ABS. DESDE 1+800 HASTA 2+700

CONSULTORÍA DE AUDITORIA DE SEGURIDAD VIAL PARA EL PROYECTO VÍAS RURALES RESILIENTES P504400 BM
No. EC-PREFGUAYAS-483432-CS-QCBS

ESTUDIOS Y DISEÑOS DEFINITIVOS PARA LA REHABILITACIÓN DE LA VÍA EL DESEO – LA INMACULADA - CRUCE BUENO, UBICADA EN EL CANTÓN YAGUACHI DE LA PROVINCIA DEL GUAYAS

IMPLEMENTACIÓN DE LAS RECOMENDACIONES DE AUDITORIA DE SEGURIDAD VIAL - ETAPA DE DISEÑO

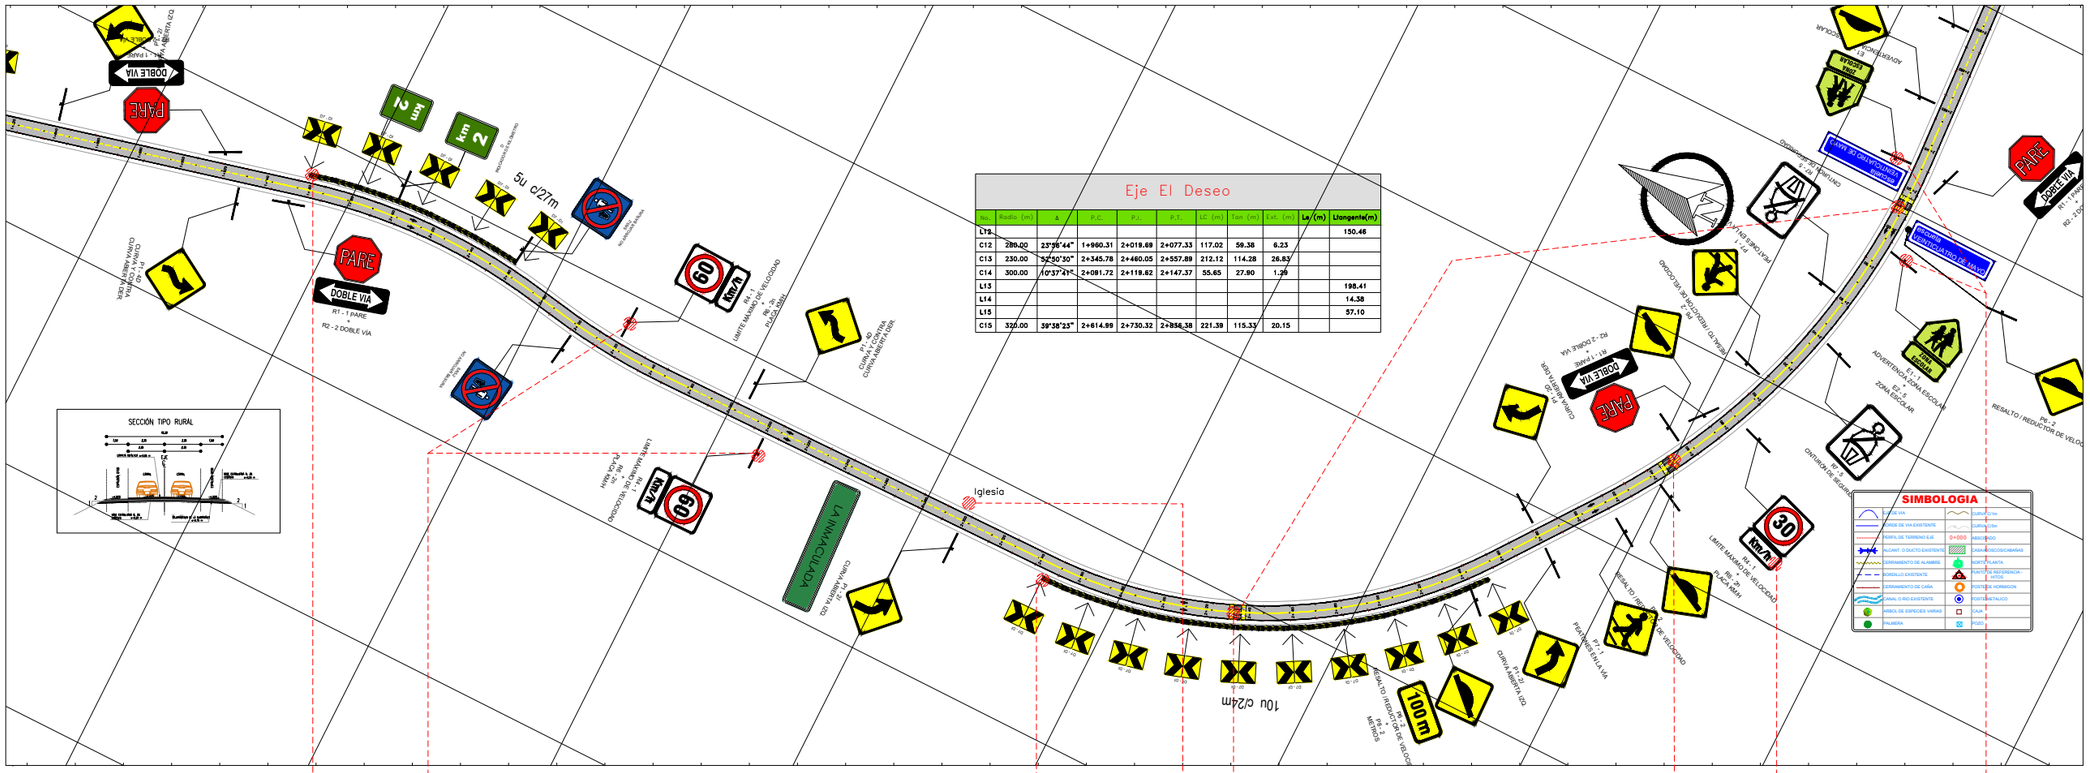
Ref.	Observaciones resultantes de la ASV	Recomendaciones del auditor	Medida implementada
3.1.1	Asincronía entre la geometría vial diseñada para 50 km/h y la señalización vertical que autoriza los 60 km/h	Adecuar la señalización vertical al límite de 50 km/h	Ajustar únicamente la leyenda numérica, estableciendo 50 km/h como velocidad máxima general de operación de la vía. Esta acción se realizará en todo el trazado de la vía.

Ref.	Observaciones resultantes de la ASV	Recomendaciones del auditor	Medida implementada
3.3.3	Falta de definición de los sistemas de contención y falta de su inclusión en planos	Indicar el Nivel de Contención (Test Level - TL) de los sistemas de contención proyectados. Completar los planos de señalización e incluir claramente el tipo y la ubicación de los sistemas de contención	Se deberá atender la recomendación del equipo auditor, especificando en los planos el nivel de contención requerido (Test Level-TL), el tipo, la ubicación, la longitud, los terminales y las transiciones de cada sistema proyectado. Considerando que el proyecto ya contempla rubros para elementos de contención, se requerirán principalmente ajustes técnicos de ubicación y detalle, cuya implementación deberá coordinarse entre la Administración del Proyecto, el contratista, la fiscalización y el equipo auditor.

Ref.	Observaciones resultantes de la ASV	Recomendaciones del auditor	Medida implementada
3.1.2	Límites de velocidad inadecuados en zonas con presencia de peatones, y pasos peatonales elevados en tramos con límite de velocidad 60 km/h	Implantar pasos peatonales elevados en entornos donde la velocidad de operación se haya reducido de forma efectiva a 30-40 km/h y donde la función de la vía sea compatible con la prioridad peatonal	Se deberá verificar la pertinencia y factibilidad técnica de instalar el reductor de velocidad en el área indicada en el plano conforme a la normativa vigente. De resultar aplicable, se complementará con demarcación horizontal de aproximación al resalto, señales verticales preventivas ubicadas a 300 m y 150 m, y señales reglamentarias de velocidad máxima, definidas según la configuración vial, el entorno y las condiciones operativas de la zona.

Ref.	Observaciones resultantes de la ASV	Recomendaciones del auditor	Medida implementada
3.4.1	Señal vertical no ajustada a la norma vigente.	Actualizar la señal para que muestre un límite de velocidad máximo de 20 km/h	En la zona escolar se establecerá un límite máximo de 20 km/h, reforzado con señalización horizontal y vertical de inicio, regulación de velocidad máxima y fin de zona. Los reductores con pasos cebra deberán señalizarse anticipadamente conforme a la normativa vigente.

Se incorporará la señal preventiva «Animales en la vía» (P6-17) en los tramos donde se identifique presencia o cruce frecuente de animales. Su ubicación y cantidad se determinarán mediante inspección de campo y evaluación del riesgo, en coordinación con el administrador del contrato y el equipo auditor, conforme a las condiciones del entorno y la normativa vigente.

Las terminales de los guardavías deberán ser certificadas y configurarse sin extremos metálicos expuestos, mediante sistemas abatidos y anclados al terreno o terminales absorbentes de energía, según las condiciones del sitio.

Conforme a las recomendaciones formuladas por las consultorías de Auditoría de Seguridad Vial y de Resiliencia, se incorporará al proyecto un sistema de iluminación vial, de acuerdo con los estudios técnicos proporcionados por la Subdirección de Planificación de Estudios y Proyectos y la normativa vigente. La implementación deberá priorizar intersecciones, zonas pobladas, escolares y peatonales, así como otros puntos críticos identificados durante la evaluación del proyecto.

El contratista deberá presentar las especificaciones técnicas y el diseño de instalación de las guardavías, para su revisión y aprobación por parte de la fiscalización antes de su implementación. El sistema deberá incluir terminales de inicio y fin debidamente certificadas y ancladas, compatibles con la barrera, a fin de evitar extremos expuestos que puedan agravar las consecuencias de un impacto vehicular.

En los tramos con curvas de radio reducido y taludes con desniveles superiores a 2,00 m, se deberá evaluar el riesgo de salida de la vía y la severidad del peligro lateral. Cuando el análisis técnico lo justifique, se considerará la instalación de sistemas de contención vehicular certificados, como guardavías, incluyendo terminales, transiciones y longitud de protección requeridos. La medida deberá definirse en coordinación con el Administrador del Proyecto, el Administrador de la Consultoría, la fiscalización, el contratista y el equipo auditor de seguridad vial.

Dentro de la zona escolar se reemplazarán las leyendas de 30 km/h por 20 km/h y se reforzará la señalización con señales preventivas de escuela, placas complementarias, señales reglamentarias de velocidad máxima, demarcaciones horizontales de «ZONA ESCOLAR» y «20 km/h», así como la indicación de fin de zona escolar. Cuando se implementen reductores con pasos cebra, estos deberán contar con la demarcación y señalización vertical de aproximación correspondientes, de conformidad con la normativa vigente.

En zonas pobladas, residenciales y escolares, la señalización vertical de velocidad deberá complementarse con la demarcación horizontal del límite máximo permitido, de acuerdo con las características de cada entorno y la normativa vigente.

En el tramo de la ABS. 2+300, se encuentra una iglesia, se deberá evaluar la demanda peatonal, los accesos y las condiciones de visibilidad. De justificarse técnicamente, se instalará la señal informativa con pictograma de iglesia IT2-2, conforme a la normativa vigente, complementada con demarcación horizontal del límite de velocidad. Cuando el nivel de riesgo lo requiera, se considerará la implementación de reductores de velocidad con su respectiva señalización horizontal y vertical.

En los sitios donde existan alcantarillas u otras obras de drenaje próximas a la calzada, se deberán incorporar delineadores tipo chevrón en los márgenes exteriores o espaldones, ubicados en ambos sentidos de circulación. Estos dispositivos permitirán advertir la presencia de la estructura, delimitar el borde transitable y orientar al conductor ante posibles estrechamientos o riesgos laterales. Cuando corresponda, se complementarán con señalización preventiva, elementos reflectivos y sistemas de contención vial, conforme al análisis de riesgo y a la normativa vigente.

Se deberán considerar áreas seguras para el estacionamiento, embarque y desembarque de pasajeros, ubicadas fuera de la calzada y sin afectar la visibilidad ni la circulación vehicular y peatonal. La localización y configuración de la señalización vertical y horizontal se definirán en campo, de acuerdo con la demanda y las condiciones operativas, en coordinación con el administrador del proyecto, la fiscalización y el equipo auditor.

Respecto de la recomendación 3.5.1 Sección típica rural en un entorno con alta presencia de peatones, se deberá verificar en campo la factibilidad técnica de implementar la sección típica urbana, considerando aceras de hormigón de 1,40 m de ancho y bordillos-cuneta. Su alcance y ubicación se definirán en coordinación con el administrador del proyecto y la fiscalización, en función del espacio disponible, las condiciones del entorno, el derecho de vía, las interferencias existentes y las necesidades de movilidad peatonal.
